ZETTEN  
MFC WANMOLEN  
VOORONTWERP

04-06 2024

# VOORONTWERP

Vragen en opmerkingen schetsontwerp (d.d. 24 januari)

# VOORONTWERP

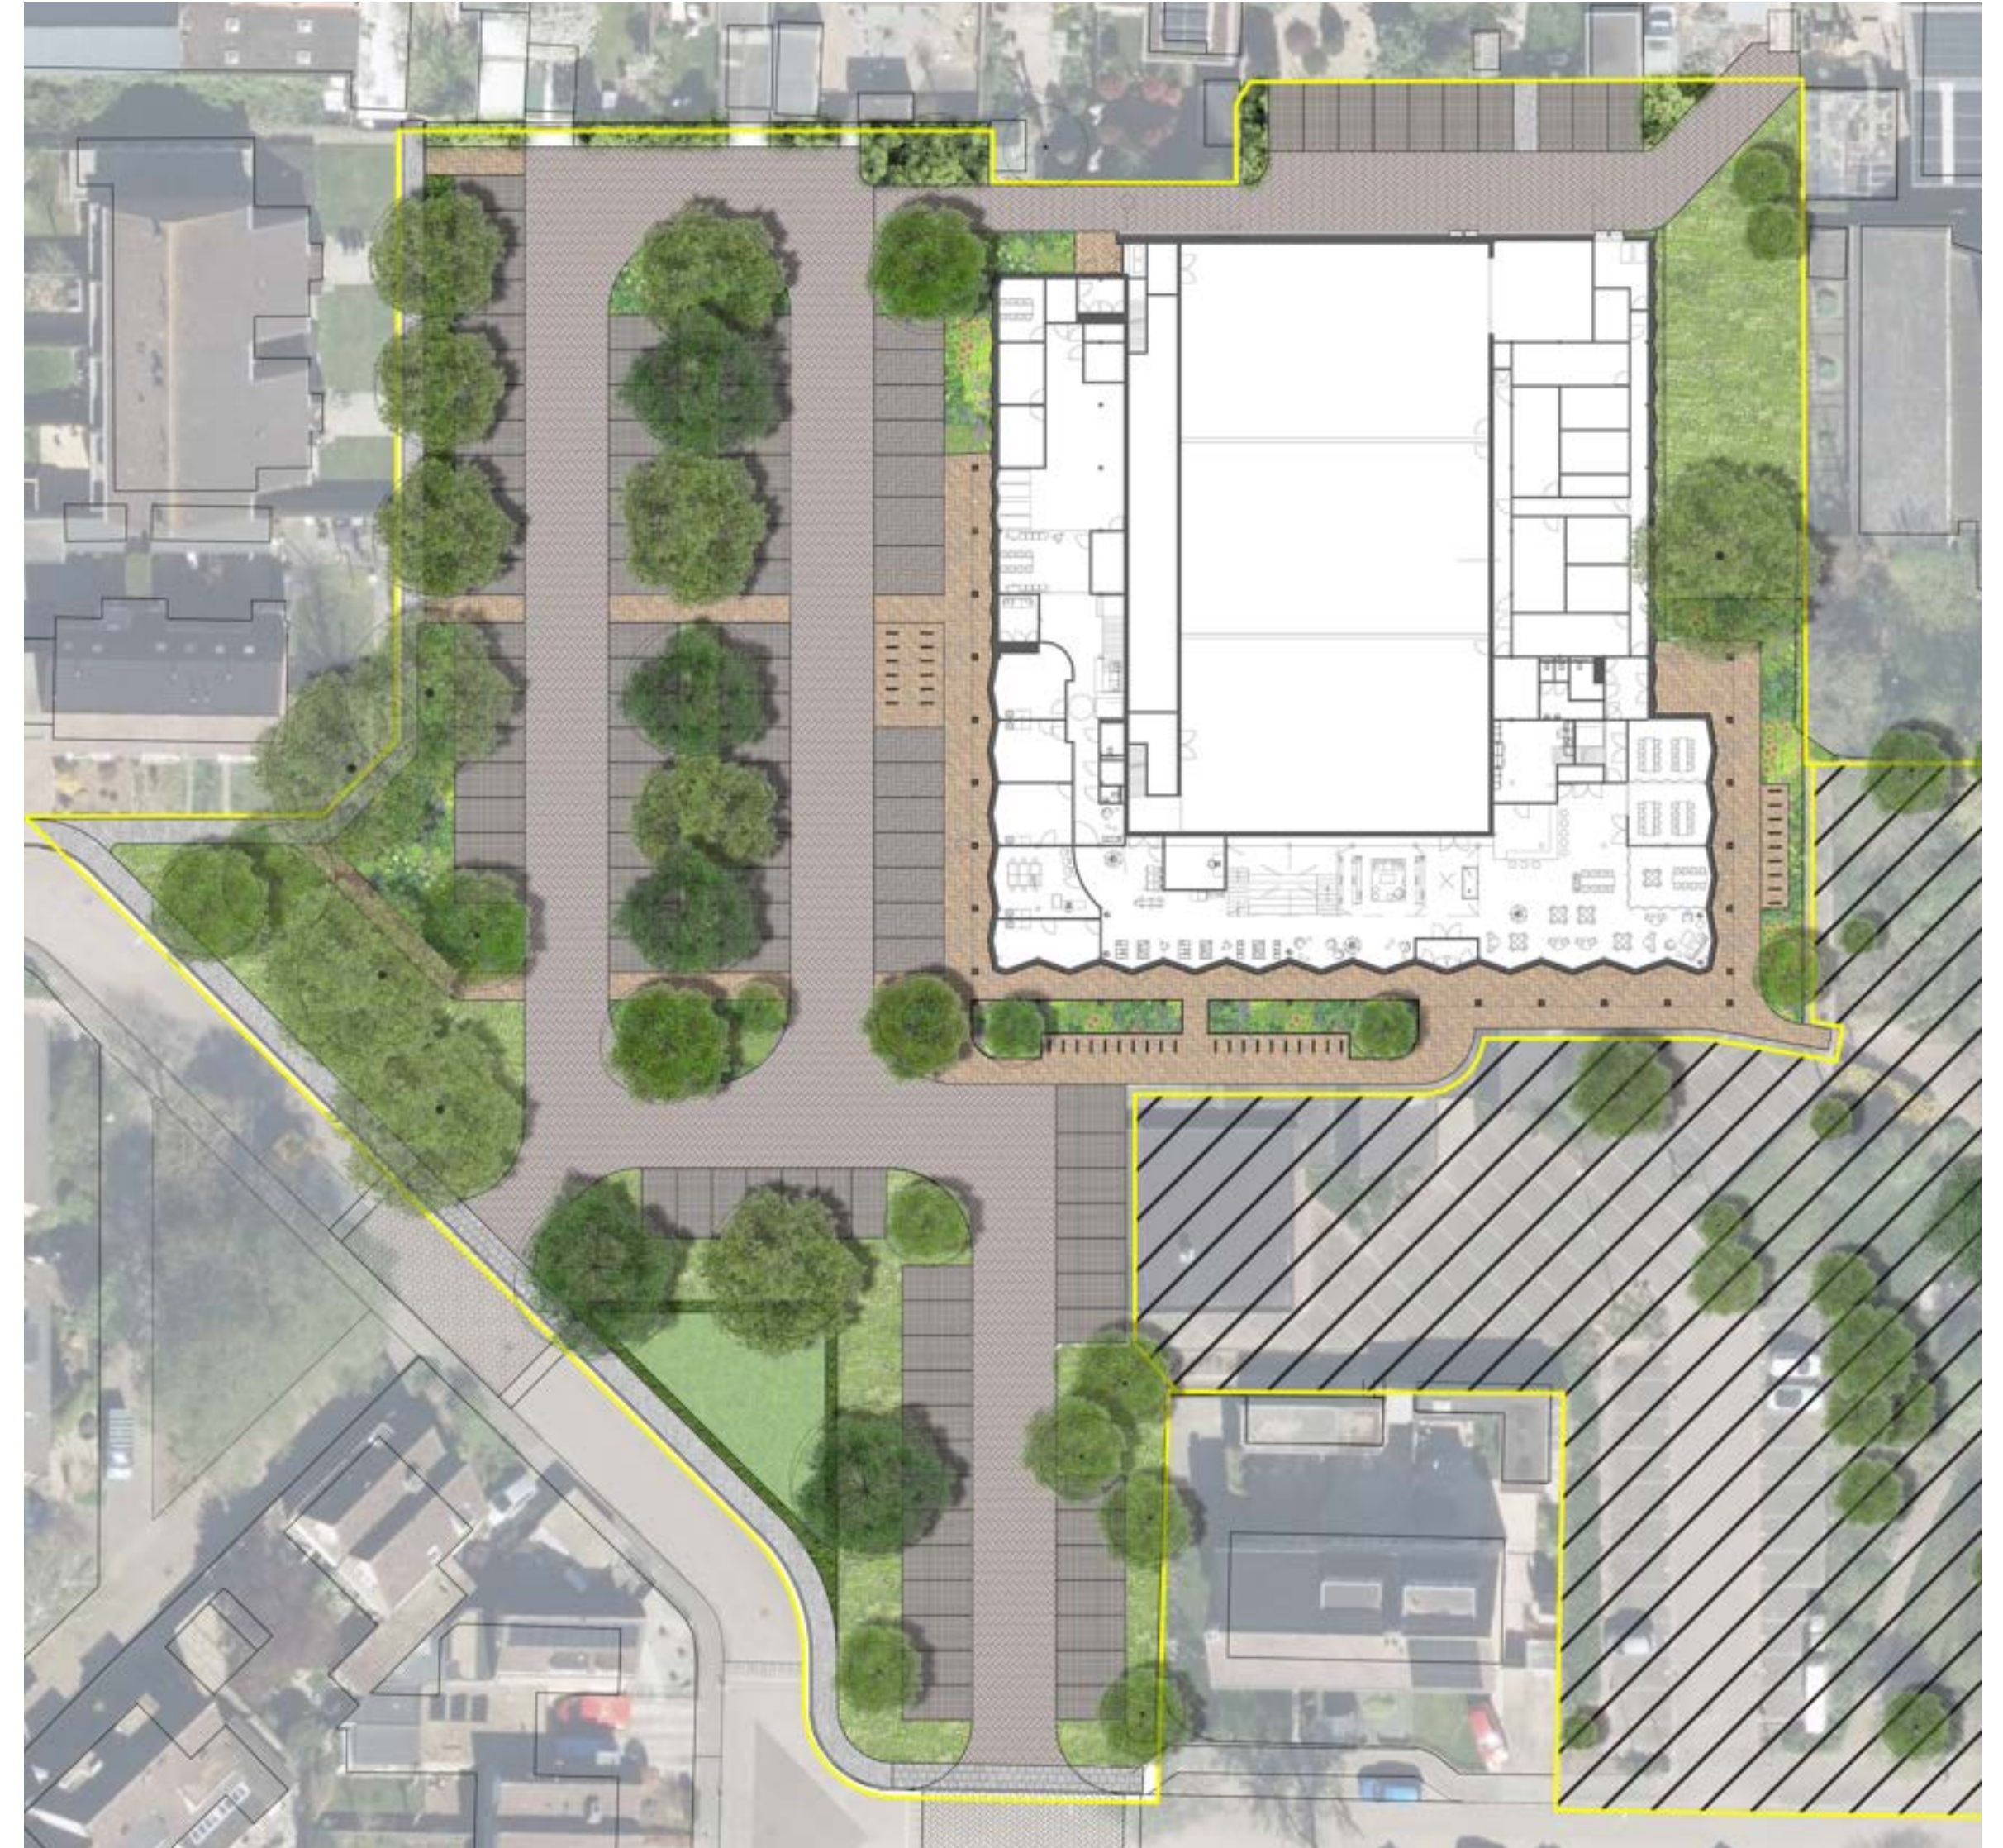
*Komen er laadpalen? Hoeveel?*

*Laden en lossen bij entree achter het gebouw, is dat nodig?*

*Zitten de 10 parkeerplaatsen achter het gebouw in de 108 geplande parkeerplaatsen?*

*Het is geen goed idee om verkeersplateaus te gebruiken bij de in- en uitritten van de parkeerplaats.*

*Parkeerplek voor fietsen, bakfietsen, driewielers, scootmobiel uit de looproutes (kan / mag een scootmobiel naar binnen? Bij de bieb gebeurt dit vaak)*

*Invalidenparkeerplaatsen op loopafstand van de drie hoofdingangen (met bord en juiste afmetingen, met logische op/afritjes)*

*Toegangspaden berijdbaar, minimaal 1.50 breed. Geen obstakels (poortjes, op/afritjes, borden). Looproutes hebben een minimale breedte > 1.50m.*

*Voor slechtzienden: ribbels of via natuurlijke materialen (heg bv) een geleiding naar gebouw.*

In het Voorontwerp opgenomen (2 laadpalen; 4 stuks laadpunten).

Laden en lossen apotheek, huisartsen en afvoeren afval gebouw via achterzijde gebouw. Voorstel is hier ook de kledingcontainers en containers voor incontinentiemateriaal te plaatsen.

Ja, die zitten daar in opgenomen.

In het Voorontwerp zijn de verkeersplateaus vervangen door twee keer een inritconstructie. Inritconstructies gedimensioneerd op de draaicirkels van de verschillende gebruikers (vrachtwagen / vuilniswagen).

Voor de verschillende typen fietsen worden aparte stallingslocaties, buiten de looproutes, aangelegd.

Parkeervakken nabij de entrees worden gereserveerd voor mindervaliden.

In het Voorontwerp geen gidslijnen opgenomen. Waarschijnlijk zorgen plantvakken voor voldoende geleiding.
